Oggetto: [ID_VIP: 9789] **PROVINCIA DEL SUD SARDEGNA (comuni di Villanovaforru, Sardara, Sanluri e Furtei) - CITTA' METROPOLITANA DI CAGLIARI (trasporto aerogeneratori dal Porto di Cagliari) - Progetto per la realizzazione di un impianto per la produzione di energia elettrica da fonte eolica di potenza complessiva pari a 42 MW, costituito da 7 aerogeneratori della potenza unitaria paria a 6 MW, denominato "MARMILLA", comprensivo delle relative opere connesse ed infrastrutture indispensabili per la connessione alla RTN.**

Proponente: ENGIE TREXENTA S.r.l.

Parere tecnico istruttorio della Soprintendenza speciale per il PNRR.

CARTA DELL'EFFETTO FLICKERING

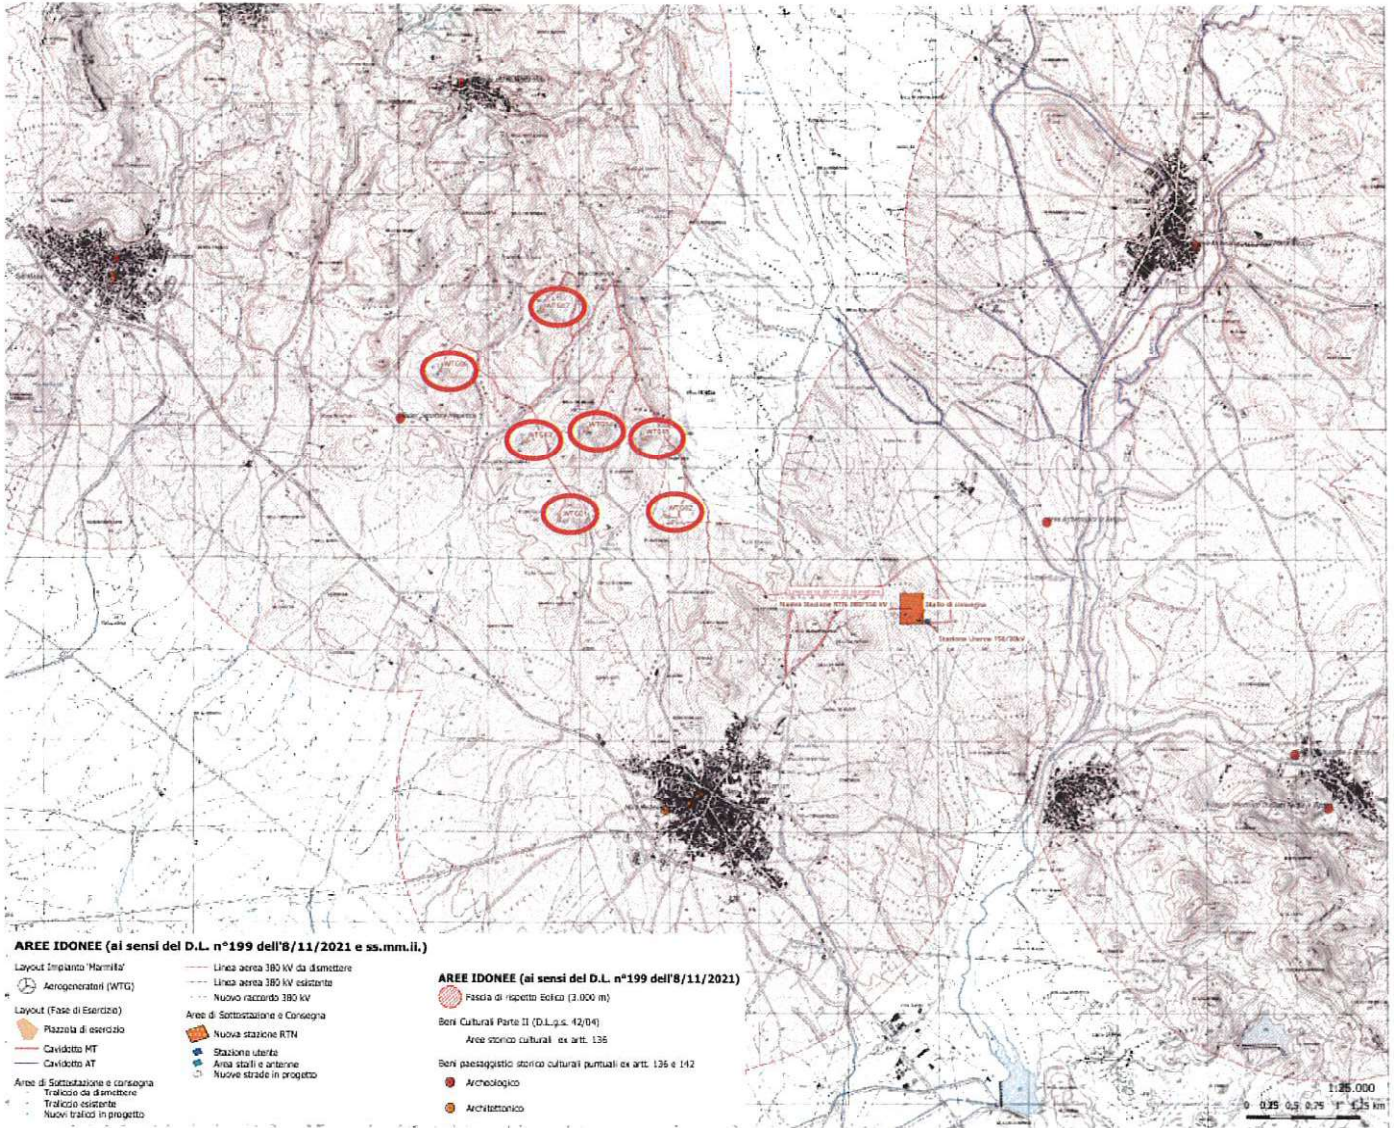
CONSIDERATO che per quanto riguarda lo Studio dell'evoluzione dell'ombra (shadow flickering) il Proponente, con la relativa analisi degli effetti di shadow-flickering (v. SIA, paragrafi 6.5.2.3 e 7.4.1.10) e l'allegata Carta (elaborato n. SIA 05.3), ha determinato che anche i beni culturali indicati dalla Soprintendenza Archeologia, belle arti e paesaggio territorialmente competente con il parere endoprocedimentale del 28/06/2023 (Allegato n. 1) rientrano nella fascia di attenzione con riguardo all'ombra portata dagli aerogeneratori costituenti l'impianto eolico proposto, tanto da costituire lo stesso fenomeno un ulteriore elemento di alterazione del relativo naturale contesto di giacenza. Per quanto sopra, si deve ritenere che il fenomeno dell'ombreggiamento rappresentato dagli aerogeneratori industriali in progetto sugli individuati elementi di interesse archeologico o architettonico costituisce un fenomeno di disturbo per la relativa incondizionata valorizzazione e godibilità, quale quella oggi esistente e determinata dalla assoluta naturalità del loro contesto di giacenza. In merito, si deve anche considerare che una eventuale mitigazione di tale fenomeno (eventualmente con nuove ed ulteriori cortine arboree) non potrebbe essere condivisibile, in quanto la stessa mitigazione verrebbe a realizzare, nell'intorno dell'elemento archeologico o architettonico interessato, una ulteriore barriera visiva che ne impedirebbe il diretto rapporto con il relativo naturale intorno paesaggistico, che costituisce il suo richiamato contesto di giacenza. Tale contesto di giacenza, infatti, deve considerarsi un tutt'uno con il valore culturale degli stessi beni culturali, che invece tale eventuale proposta mitigativa verrebbe a tutelare in modo contrario:

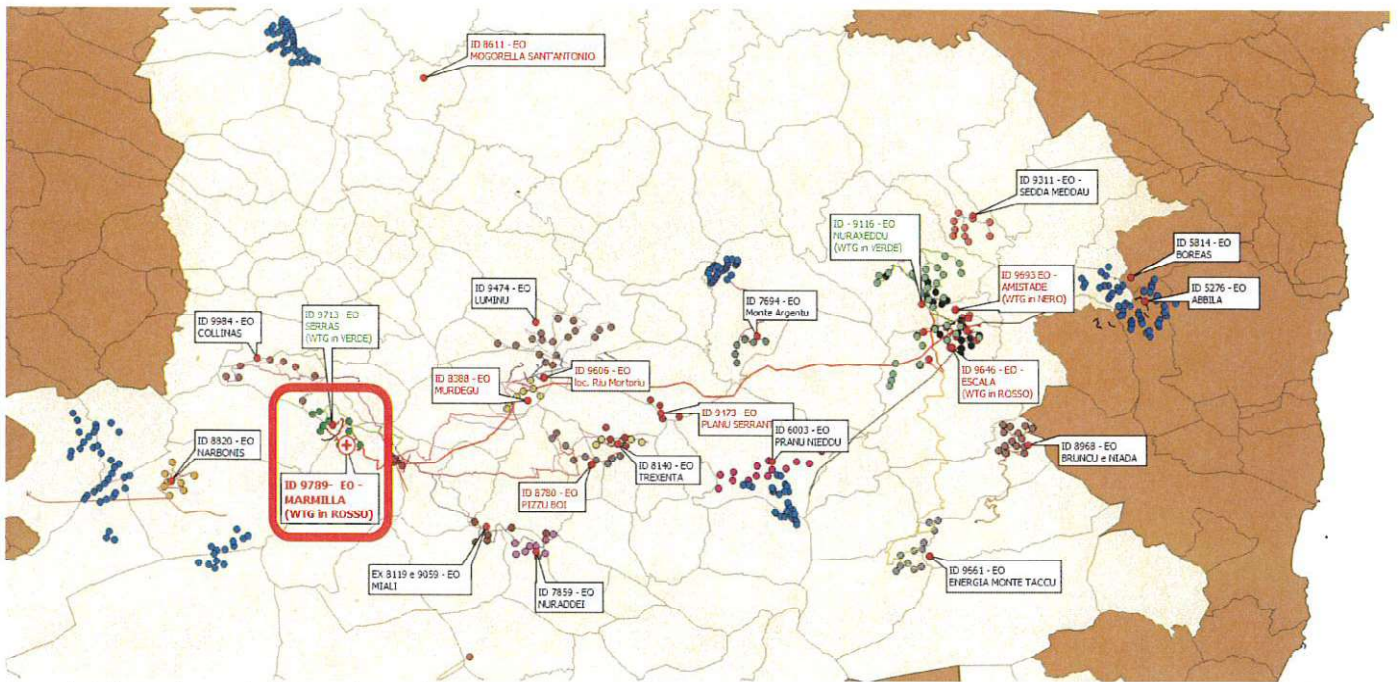
CONSIDERATO, pertanto, che l'impianto industriale di cui trattasi si colloca in aree non dichiarate idonee per l'installazione di impianti a fonti rinnovabili ai sensi dell'art. 20, comma 8, lett. *c-quater*, del D.Lgs. n. 199 del 2021, per i quali beni archeologici ed architettonici il Proponente nel SIA ne individui una sola parte rispetto a quelli individuati dalla Soprintendenza Archeologia, belle arti e paesaggio territorialmente competente con il parere endoprocedimentale del 28/06/2023 (Allegato n. 1):

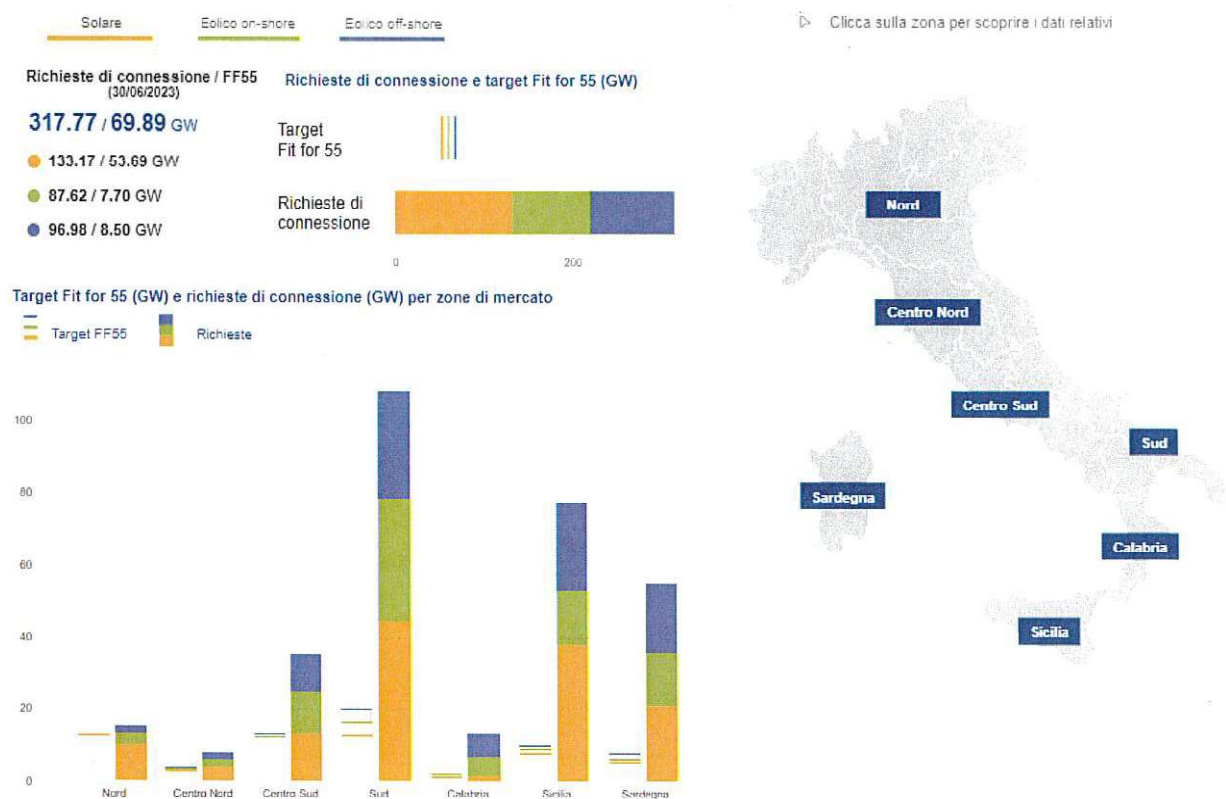
CONSIDERATO che rispetto agli impatti cumulativi generati dal progetto di cui trattasi (v. il parere endoprocedimentale della Soprintendenza Archeologia, belle arti e paesaggio per la città metropolitana di Cagliari e le province di Oristano e Sud Sardegna del 28/06/2023 – paragrafi A.2 e B.2, Allegato n. 1) si deve rilevare che il progetto in esame si colloca in una areale sardo entro il quale si sono sommate nel corso degli ultimi tempi una pluralità di proposte di nuovi impianti eolici industriali (la cui analisi cumulativa è qui rinviata dal Proponente ad una fase successiva alla VIA, dichiarando di non averne individuati di simili quali “esistenti o proposti in questa fase” – v. SIA, paragrafo 2.2, p. 29 -, benché i relativi dati siano pubblici sul portale per le Valutazioni e le autorizzazioni ambientali del Ministero dell’ambiente e della sicurezza energetica, ma ancor più stante il riconoscimento del Proponente che “... Un impianto eolico di medie o grande dimensione può avere un impatto visivo non trascurabile, che dipende sensibilmente dal tipo di paesaggio (di prego o meno). L’importanza di questo tipo di impatto è accresciuta in considerazione di effetti cumulativi tra impianti contermini”, in SIA, paragrafo 5.7.2.6, p. 100), tanto da pervenire, qualora fossero tutti realizzati, ad una saturazione dell’area vasta interessata, ancora caratterizzata per la sua naturale configurazione nel senso descritto dalla Soprintendenza Archeologia, belle arti e paesaggio per la città metropolitana di Cagliari e le province di Oristano e Sud Sardegna nel parere endoprocedimentale del 28/06/2023 (v. paragrafo B.2 – Allegato n. 1), attuando, pertanto, la sostituzione di tale paesaggio, ricco di testimonianze archeologiche ed architettoniche, come anche oggetto di tutela da parte del Piano paesaggistico regionale, con un paesaggio tipicamente industriale:

Carta del Grado di Visibilità Normalizzata

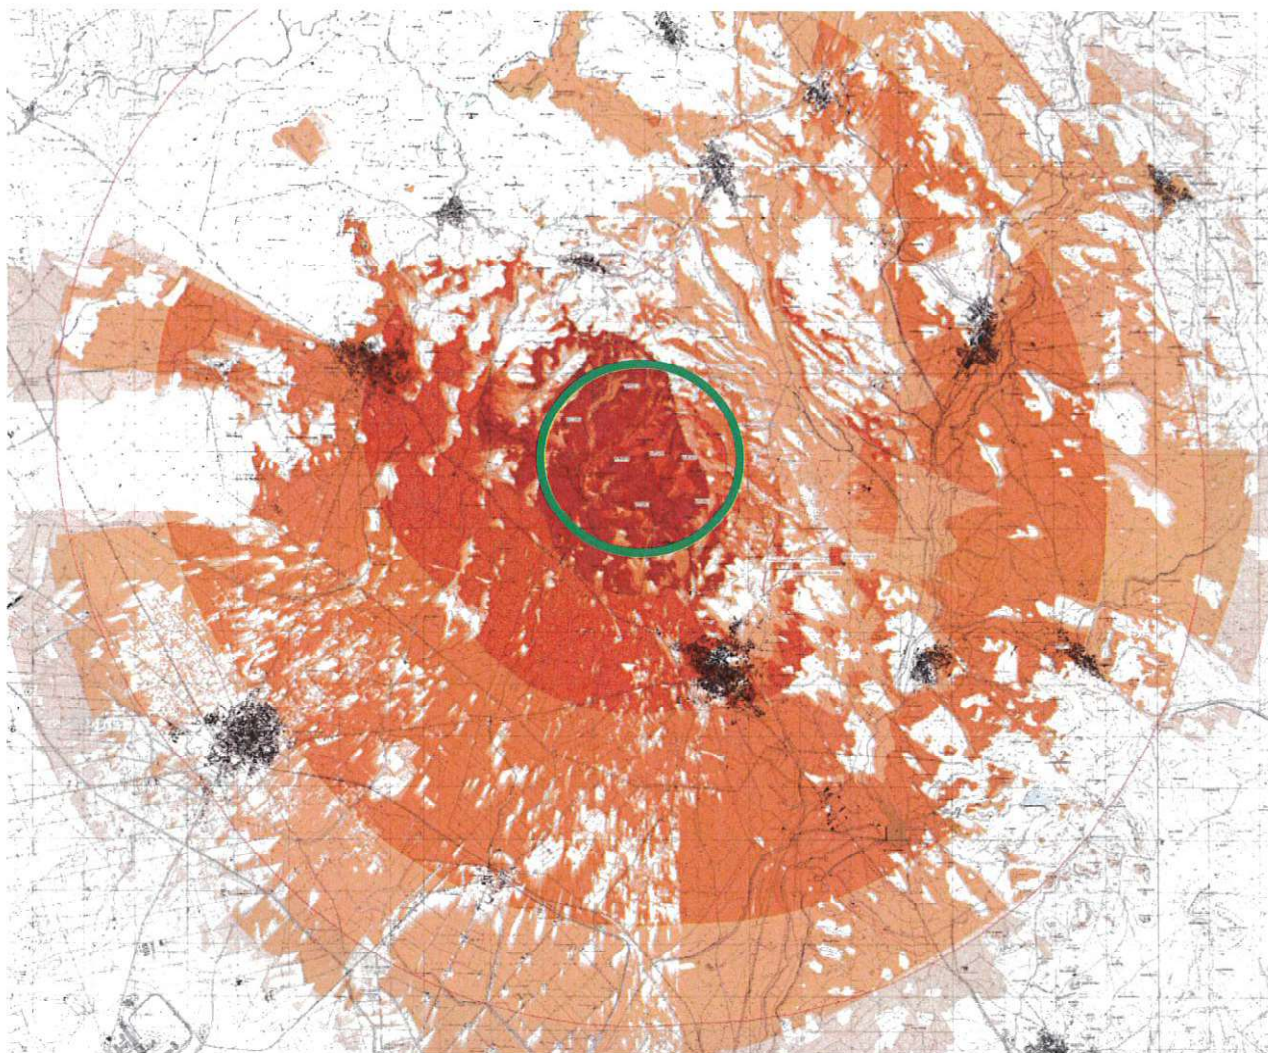
CONSIDERATO che rispetto alla suddetta complessità e rilevanza culturale e paesaggistica l'impianto in esame per la produzione di energia elettrica si colloca come elemento estraneo di natura industriale, le cui strutture di eccessiva altezza (pari a 200 m) rispetto a qualsiasi altro elemento naturale e antropico esistente nella medesima area, costituiscono una frammentazione del paesaggio esistente, stante anche la dimostrata intervisibilità dello stesso impianto da lunghe distanze (v. SIA), anche comprese nella distanza di tre chilometri come riportato dal sopra citato comma 8, lett. c-quater, dell'art. 20 del D.Lgs. n. 199 del 2021. Infatti, il Proponente riconosce che l'impianto industriale proposto presenta una "alta" e "molto alta" intervisibilità da una vasta parte del territorio circostante, tanto da costituire un elemento industriale che altera il contesto di giacenza naturale oggi esistente ed entro il quale si colloca il patrimonio culturale descritto dalla Soprintendenza Archeologia, belle arti e paesaggio territorialmente competente con il parere endoprocedimentale del 28/06/2023 (Allegato n. 1):
